# Fannborgarreitur Traðarreitur-vestur

**Vinnslutillaga II**  
Allar athugasemdir og ábendingar

**Heiti** : Tillaga að breyttu Aðalskipulagi Kópavogsbæjar 2012-2024 - Fannborgarreitur - Traðarreitur-vestur - Vinnslutillaga II

**Málsnúmer** : 2002203

Mynd 1: Örin bendir á F4 turnbyggingu.

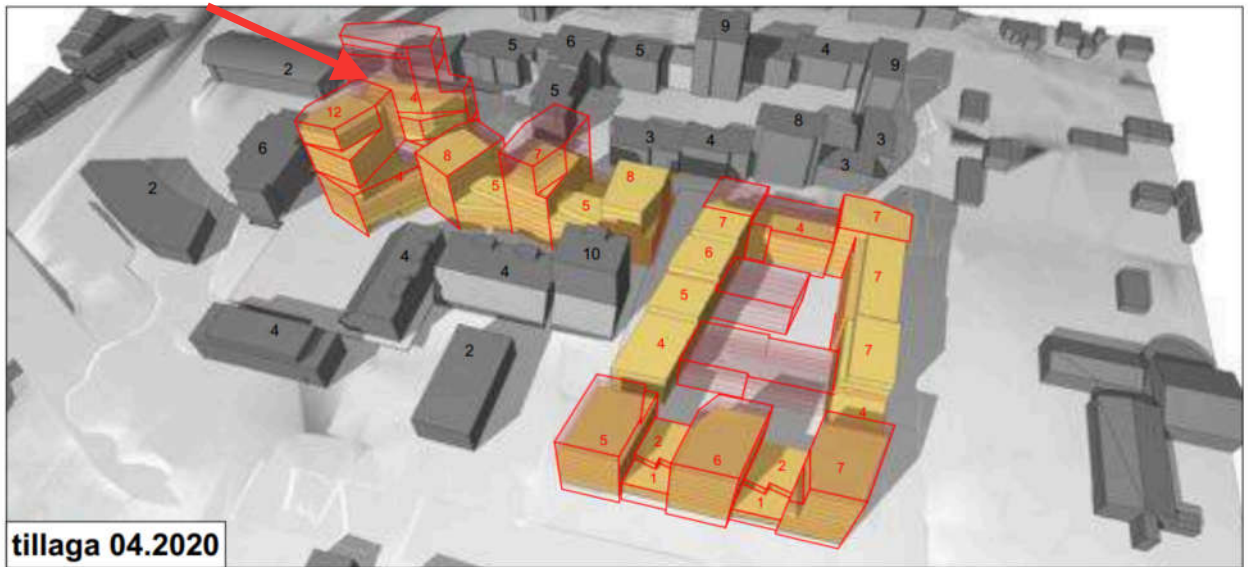
Til stendur að reisa ríflega 20 metra háan turn (6-7 staðlaðar hæðir) upp við Hamraborg 10. Fyrstu tvær hæðirnar verða bílakjallari sem þýðir að viðmótið frá jarðhæð frá Hamraborg 10 séð verður 4,5 metra hár steinsteyptur veggur. Með fram veggnum verður svo steypustigi upp til að mögulegt sé að komast upp á svokallaðan mannlífsás. Ég vil mótmæla harðlega byggingaráformum á reit F4 og þessari turnbyggingu!

Sá reitur F4 sem þessi bygging á að rísa, hefur ekki verið byggingarlóð áður heldur opið torg sem hefur hleypt sólarljósi inn á milli þeirra bygginga sem fyrir eru. Á jarðhæð er rekið vinsælt kaffihús og fyrir framan það myndast oft, á góðviðrisdögum, borgarstemming þar sem fólk situr úti og getur notið veðurbliðunnar ásamt því að njóta veitinga. Þetta er einn af fáum stöðum sem slíkt er hægt hér í Hamraborginni. Ef bygging F4 turnsins verður að veruleika, þá mun þessi stemming hverfa.

Með tilkomu háhýsis á F4 þá mun sú bygging skyggja á Hamraborg 10, og nærliggjandi hús, meginhluta af árinu þar sem hæð byggingarinnar er slík að hún gnæfir yfir alla byggð sem fyrir er þannig að sú byggð mun standa í skugga af þessari stóru byggingu meirihluta ársins. Sunnan megin við Hamraborg 10 þar sem inngangurinn er inn í húsið mun því breytast í dimmt skuggasund með tilheyrandi nóturleika og mun rýra verðgildi þessa svæðis stórkostlega.

F4 turninn mun verða staðsettur, á milli Hamraborgar 10 og Gjábakka (hús eldri borgara), svo naumlega að örfáir metrar munu vera á milli húsanna, beggja vegna, eða um 13 metra miðað við þær teikningar sem liggja fyrir. Af þessum sökum verður ljóst að flæði loftmassa á eftir að verða gríðarlegt á milli þessara bygginga þar sem þekkt er þegar loftmassi þarf að þrengja sér á milli húsa þá hraðar hann sér yfir þrenginguna og við það skapast miklar vindhviður og því hærri sem húsin eru því sterkari eru
